## SERVICE INFO – FAG 0039

# Σημειώσεις Τοποθέτησης

## Χρήση του FAG SmartSet, αντί της κασέτας λίπανσης, σε άκρα των αξόνων BPW

Εικόνα 1: Κασέτα λίπανσης (μαύρο) πλήμνης τροχού για άξονες BPW

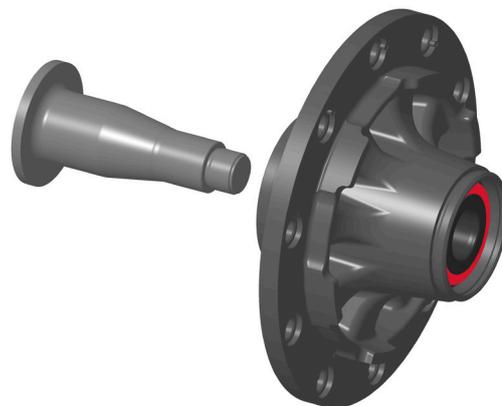
Η πλήρης εφαρμογή του σωστού τύπου λιπαντικού, είναι εξαιρετικά σημαντική όταν πρόκειται για τη διατήρηση της καλής διάρκειας ζωής των ρουλεμάν τροχών. Για το λόγο αυτό, τα άκρα των τροχών της BPW (Εικόνα 1) έχουν προ εγκατεστημένες κασέτες γράσου, στο κέντρο του εξαρτήματος για την παροχή λίπανσης. Κατά την ολοκλήρωση των εργασιών σε αυτές τις πλήμνες των τροχών, πρέπει να καθαριστεί τόσο η κασέτα λίπανσης, όσο και τα ρουλεμάν τροχών και να προστεθεί νέο λιπαντικό.

Εικόνα 2: Πλήμνη με FAG SmartSet για άξονες BPW

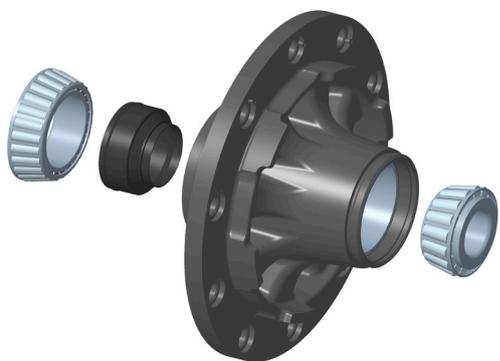
Η Schaeffler Automotive Aftermarket, προσφέρει τώρα μια εναλλακτική μέθοδο επισκευής για την αντικατάσταση ρουλεμάν τροχών στους άξονες BPW. Η λύση αποτελείται από μια πλήμνη τροχού (Εικόνα 2) και ένα προ συναρμολογημένο FAG SmartSet με λιπαντικό που ήδη παρέχεται.

Καθώς το FAG SmartSet είναι μια σφραγισμένη μονάδα, δεν υπάρχει κασέτα λίπανσης πλέον σε αυτή την πλήμνη.
